伊方発電所第 3 号機
燃料体に係る設計及び工事計画認可申請
(17行17列 B 型燃料集合体
(ウラン燃料))

申請書の修正方針について

令和 5 年 2 月 2 7 日

四国電力株式会社

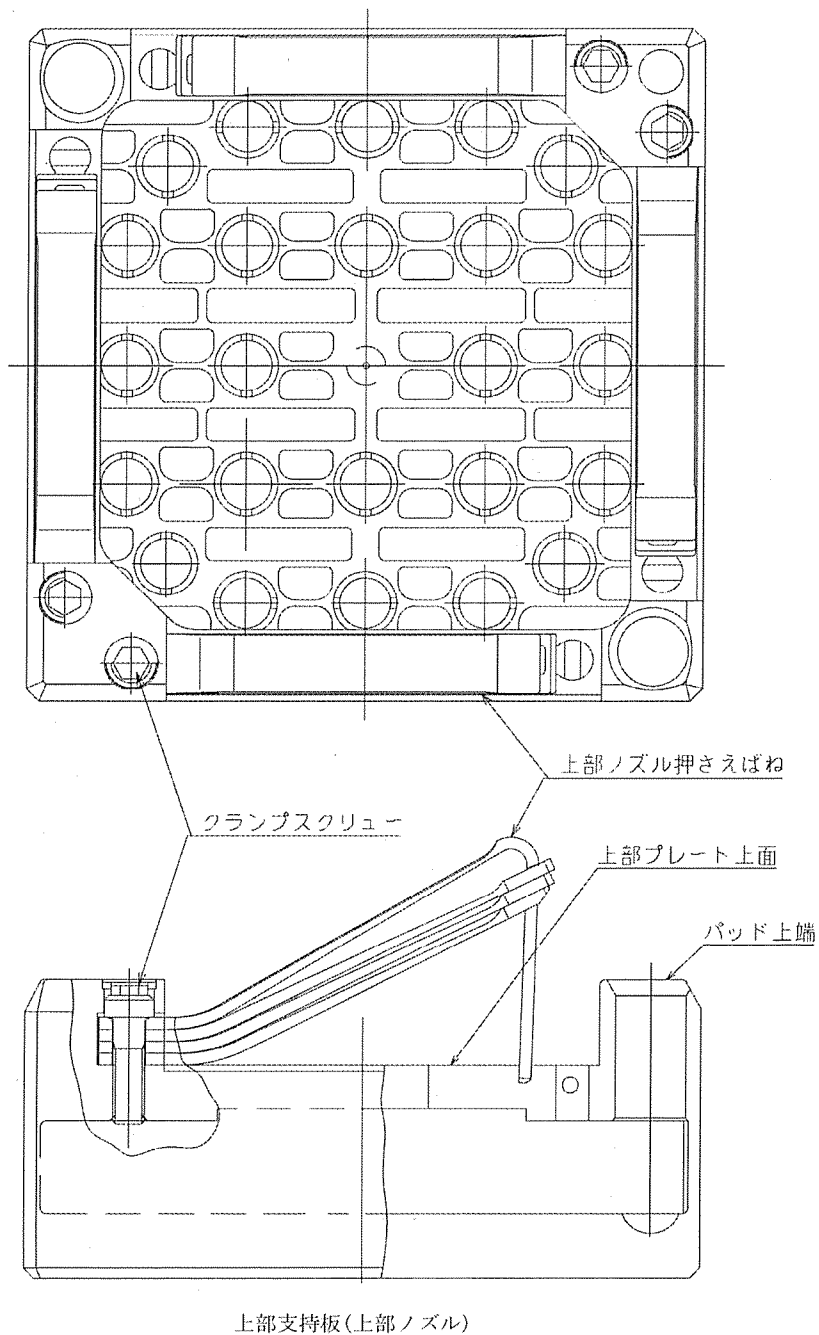
通常運転時及び運転時の異常な過渡変化時において、第 3-1 表に示す基準を満足するように燃料棒を設計する。

設計基準を設定するに当たっての基本的な考慮事項と設計基準を同表に示す。

なお、これらの基準は、原子力規制委員会規則「実用発電用原子炉及びその附属施設の位置、構造及び設備の基準に関する規則（平成 25 年 6 月 28 日原子力規制委員会規則第 5 号）」、技術基準規則、原子炉安全基準専門部会報告書「発電用軽水型原子炉の燃料設計手法について（昭和 63 年 5 月 12 日）」及び原子炉安全専門審査会内規「加圧水型原子炉に用いられる 17 行 17 列型の燃料集合体について（昭和 51 年 2 月 16 日）」に記載されている考え方に基づいている。

このほか、その他の考慮事項として、燃料棒曲がり評価、トータルギャップ評価、被覆管外面腐食及び水素吸収量評価、ペレット－被覆管相互作用の評価（PCI 評価）、クリープコラプス評価、フレット磨耗評価及び混在炉心における共存性について記載する。
